Informe Consolidado de Solicitud de Aclaraciones, Rectificaciones y/o Ampliaciones a la Declaración de Impacto Ambiental del Proyecto "Infraestructura de Apoyo Deportivo, Complejo Valle Hermoso"

Nombre del Titular : Consorcio Chillán Uno S.A.
Nombre del Representante Legal : Manuel Alfredo Dinamarca Piña
Dirección : Camino Nevados de Chillán, Km. 85

El presente Informe Consolidado de Solicitud de Aclaraciones, Rectificaciones o Ampliaciones a la Declaración de Impacto Ambiental del proyecto "Infraestructura de Apoyo Deportivo, Complejo Valle Hermoso", contiene las observaciones generadas en virtud de la revisión de la Adenda.

Figura: Área de influencia

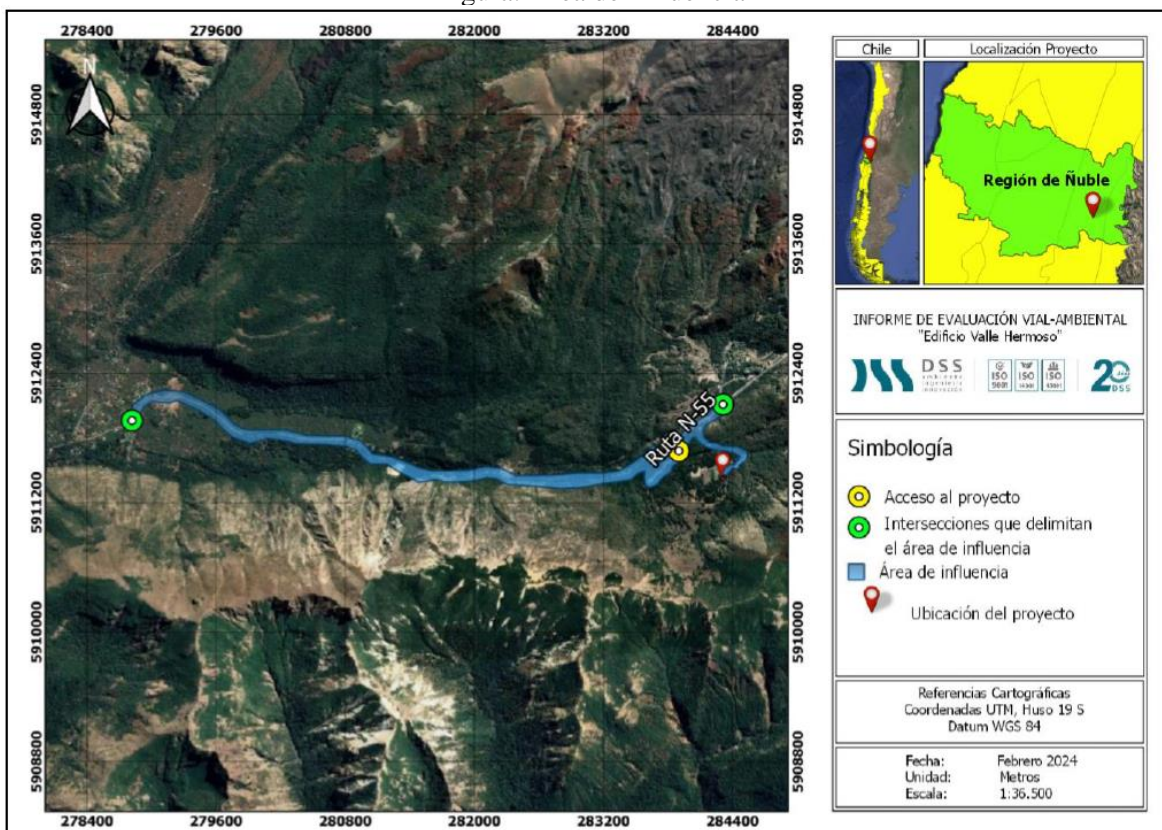
- 4.5 Al revisar la Figura 11. Distribución espacial grupos humanos en AIMH. Anexo N° 3.6. de la DIA se identifica que el área de influencia de medio humano presentado por el proyecto es acotada, sin embargo, al revisar lo presentado en el Anexo 3.7. Estudio Vial Ambiental en la Figura 18: Área de influencia, se aprecia que el área de influencia vial se extiende hasta el inicio de la localidad de Las Trancas, como se aprecia en la siguiente imagen.

Frente a lo cual se deberá ampliar la información respecto al área de influencia de Medio Humano, analizando si corresponde integrar ambas áreas de influencia. Para ello se deberá tener en consideración la Guía área de influencia de los sistemas de vida y costumbres de grupos humanos en el SEIA (2020) disponible en

Figura. Velo de la novia con relación al emplazamiento del proyecto

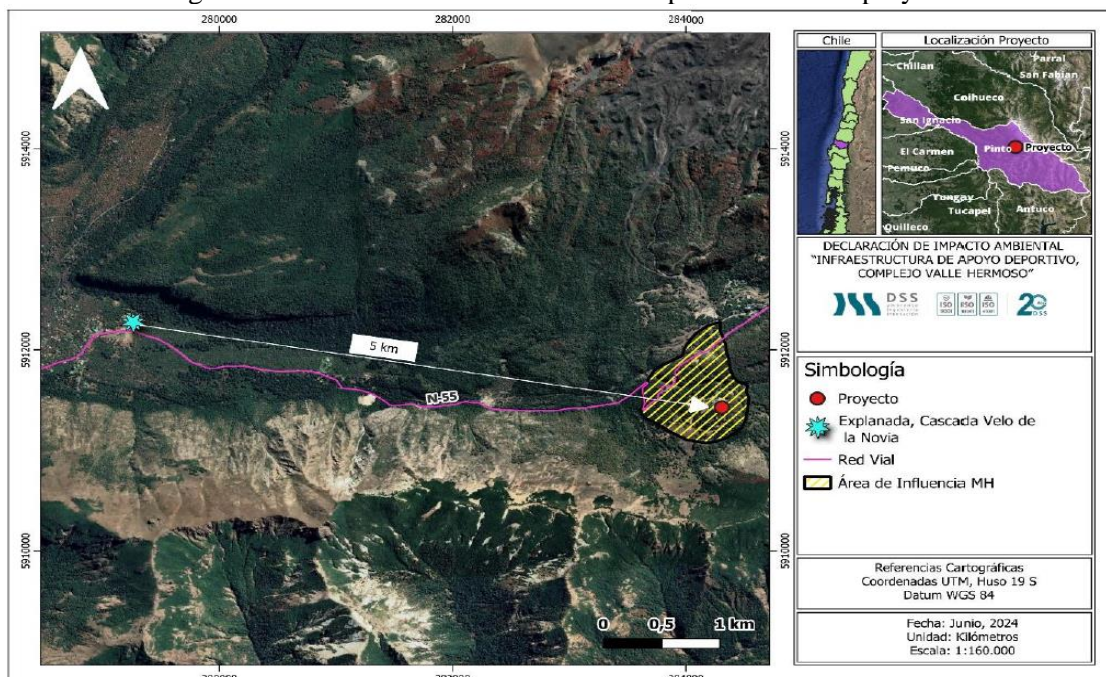
En este contexto, y en atención a las partes del proyecto en relación con el sector de la explanada bajo la cascada el Velo de la Novia, la distancia entre la actividad realizada y el área de influencia del proyecto es de aproximadamente 5 km (Ver Figura 19) y se encuentra en una zona que no se verá intervenido por las obras del proyecto en ninguna de sus fases, por lo que se descarta la

posible afectación. Por lo tanto, es posible descartar actividades de GHPPI en el área de influencia definida para medio humano.” (énfasis agregado). Se presenta a continuación la Figura. Velo de la novia con relación al emplazamiento del proyecto.

Figura: Área de influencia Estudio Vial Ambiental

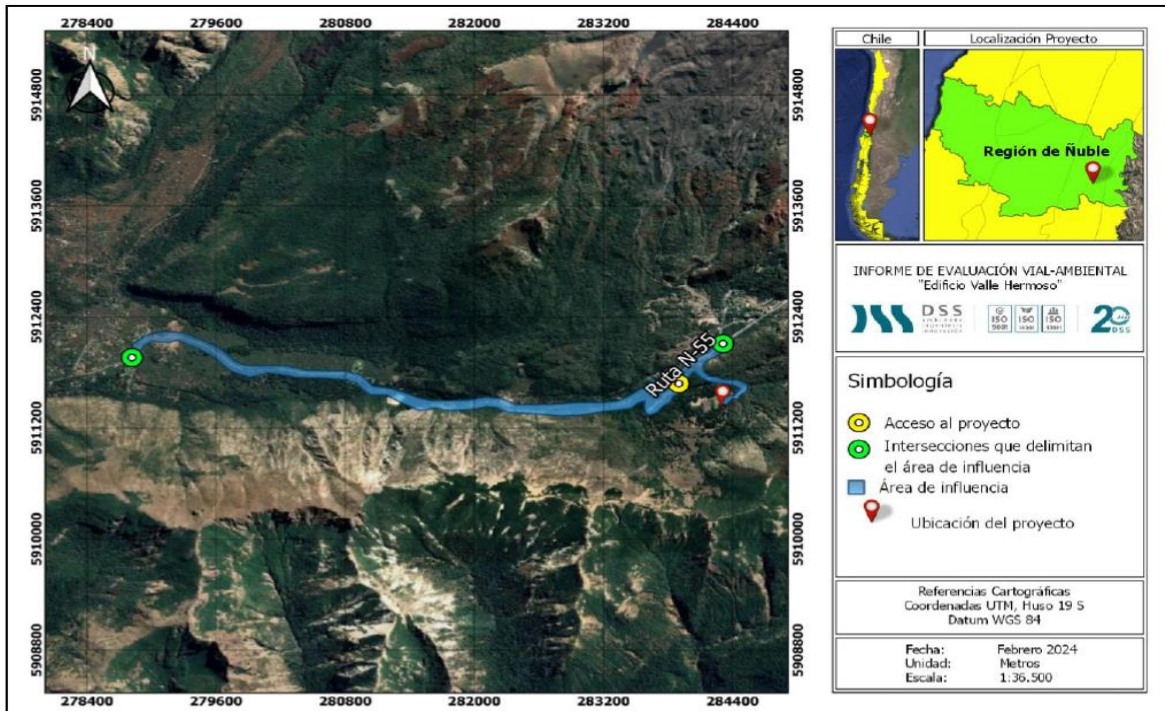
Por otro lado, se revisó el área de influencia de medio humano presentado por el proyecto y se identifica que es acotada, como se aprecia en la Figura Distribución espacial grupos humanos en AIMH, a diferencia de lo presentado en el Anexo 3.7. Estudio Vial Ambiental en la Figura 18: Área de influencia. Sobre ello se solicita que amplíe la información expuesta a efecto de determinar si dicha área de influencia del proyecto y las partes, obras o acciones del proyecto se vinculan o interactúan con alguna actividad realizada con la explanada de la cascada del Velo de la Novia.

AIMH, a diferencia de lo presentado en el Anexo 3.7. Estudio Vial Ambiental en la Figura 18: Área de influencia. Sobre ello se solicita que amplíe la información expuesta a efecto de determinar si dicha área de influencia del proyecto y las partes, obras o acciones del proyecto se vinculan o interactúan con alguna actividad realizada con la explanada de la cascada del Velo de la Novia.
